监理通知单

工程名称：浙江金刚汽车路桥 V 项目基地 12MW 分布式光伏发电项目

编号：TZD-017

事由：关于钢楼梯问题整改事宜：

螺栓未加垫片

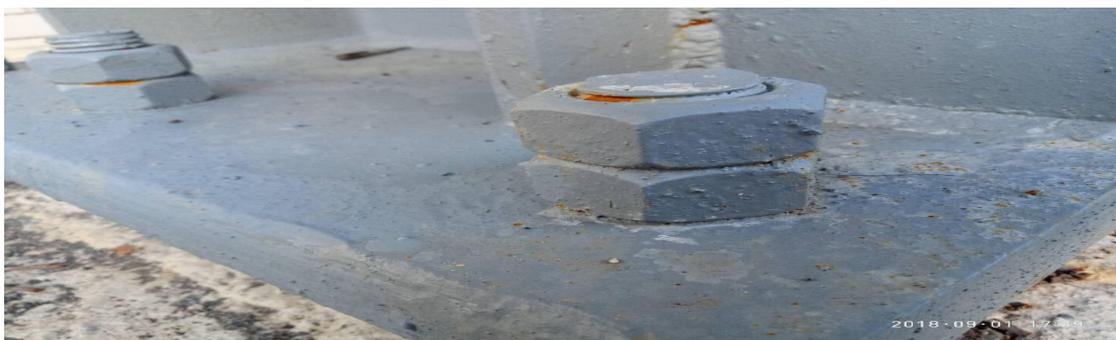
- 1、高强螺栓存在螺栓未加垫片问题。
- 2、连接钢板缝隙过大问题。
- 3、漏焊与刷油漆及未清理垃圾问题。
- 4、丝扣外露太少问题。
- 5、漏焊及焊缝不符合要求问题。。
- 6、预埋高强螺栓杆生锈问题。
- 7、未用结构密封胶密封。
- 8、整个钢楼梯支架未按图纸要求刷油漆的问题。

以上 8 个问题，项目监理部要求首先安排人员自查，整改处理，三天内整改完成。如果检查发现整改不到位，将按照相关管理规定予以考核。
